Subject: FW: 2-3/466 Muudatuste tegemine tervikteede nimekirjas

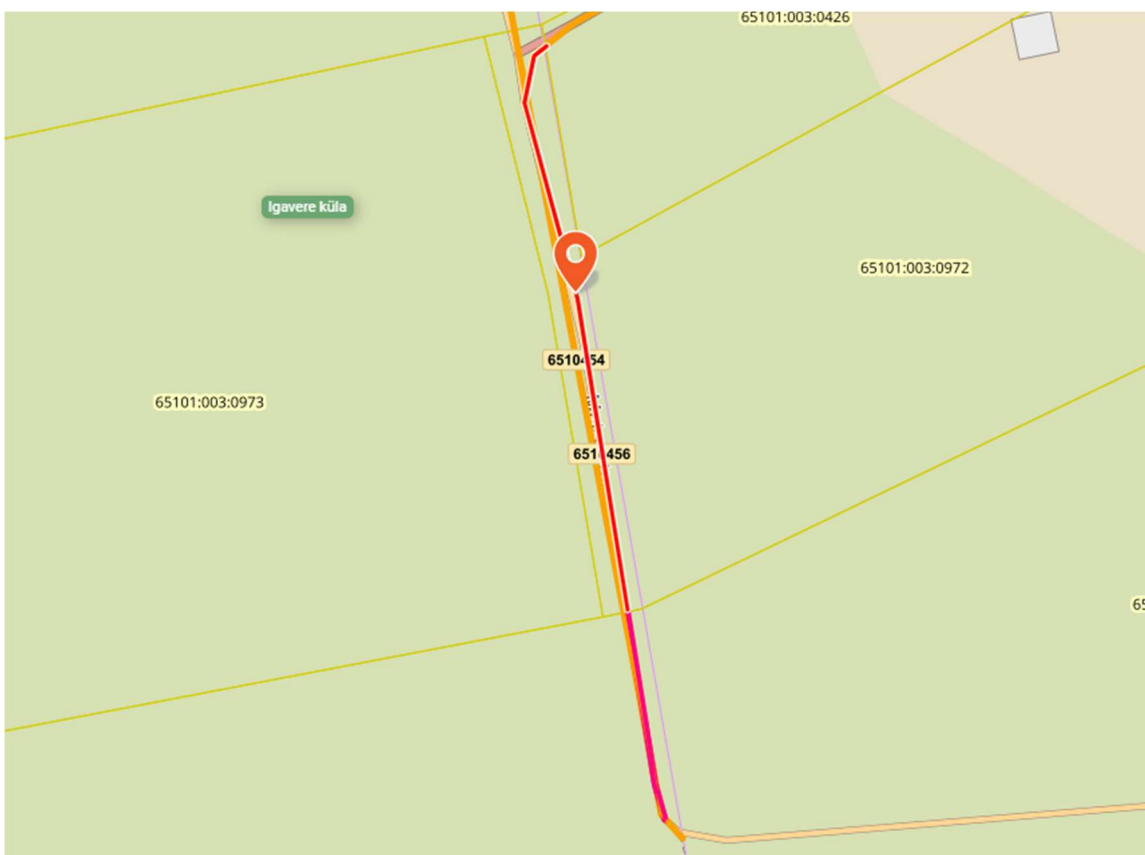
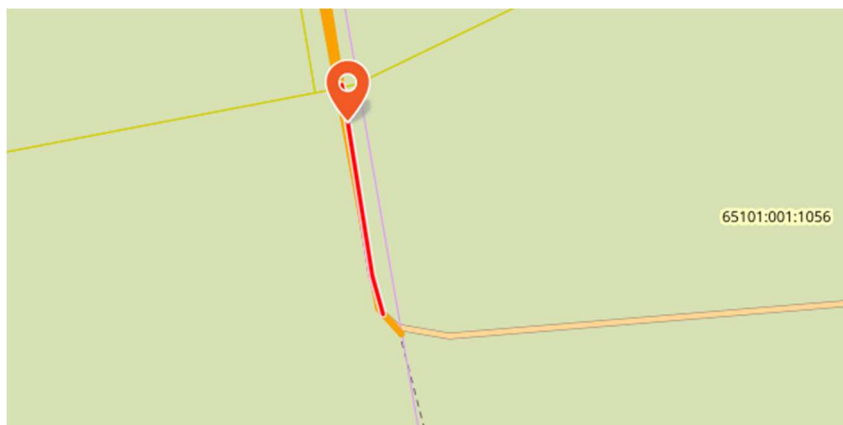
Vaatan, et ühes kohas on meil jäänud topelt teed:

Metsaserva tee 6510456 lõik tuleb kustutada, sest sama lõik on Metsa tee koosseisus. Kuna selle osas on tee avaliku kasutamise leping olemas, siis on õige, et Metsa tee on kü 65101:003:0972 osas avalik.

Metsaserva tee 6510456 lõik kü 65101:001:1056 osas tuleb kustutada, sest see lõik on Metsa tee koosseisus. Kuna selle tee osas avaliku kasutuse lepingut ei ole, siis see osa Metsa teest peab olema mitteavalik.

Metsa tee Metsa tee 8 kü 65101:003:0483 osas ei ole avaliku kasutamise lepingut, seega see peab olema mitteavalik.

Ülejäänud Metsa tee osa on munitsipaalomandis ja avalik.

Ei ole küll väga oluline, aga Rukkilille tänav 6510039 võiks olla sirge joonega, sarnaselt ETAKi andmetele. See lõunapoolne paun on päästeauto ümberpööramise koht, tee kulgeb ikka otse.
